Závazný bulletin Z 142 CAF/3a

1. TÝKÁ SE: Letounů Z 142 CAF do v.č. 0568 včetně, pokud jsou výrobcem vybaveny palubním hasícím přístrojem.
2. DŮVOD: V provozu se vyskytly případy uvolnění hasícího přístroje z držáku.
3. OPATŘENÍ: Výměna původního držáku hasícího přístroje č. v. Z 143.8263-01.00 za nové provedení č. v. Z 143.8264-01.00.
4. OPATŘENÍ PROVÉST: Nejpozději při nejbližší 100 hod. prohlídce.
5. PROVEDE: Uživatel.
6. NÁKLADY HRADÍ: Materiál výrobce, práci uživatel.
7. POSTUP PRÁCE:
 - Objednat u výrobce držák hasícího přístroje č. v. Z 143.8264-01.00. V objednávce uveďte typ a v. č. letounu.
 - Vyjmout hasicí přístroj ze starého držáku č. v. Z 143.8263-01.00 a držák demontovat z podlahy.

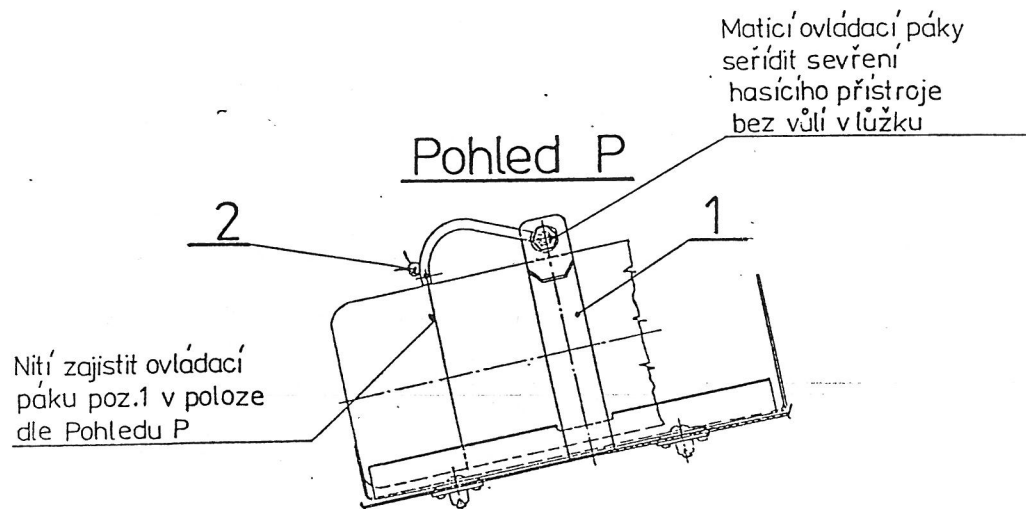
- Na stejné místo na podlaze přišroubovat nové provedení držáku hasícího přístroje č. v. Z 143.8264-01.00 poz. 1, vložit hasící přístroj a zajistit jej pomocí nitě a plomby poz. 2 dle obrázku:

8. POTŘEBNÝ MATERIÁL: - držák hasícího přístroje č. v. Z 143.8264-01.00
- plomba PE 6x7
- nitě len rezné 105x4 ON 80 2154 L=300mm
Dodá zdarma výrobce na základě objednávky.
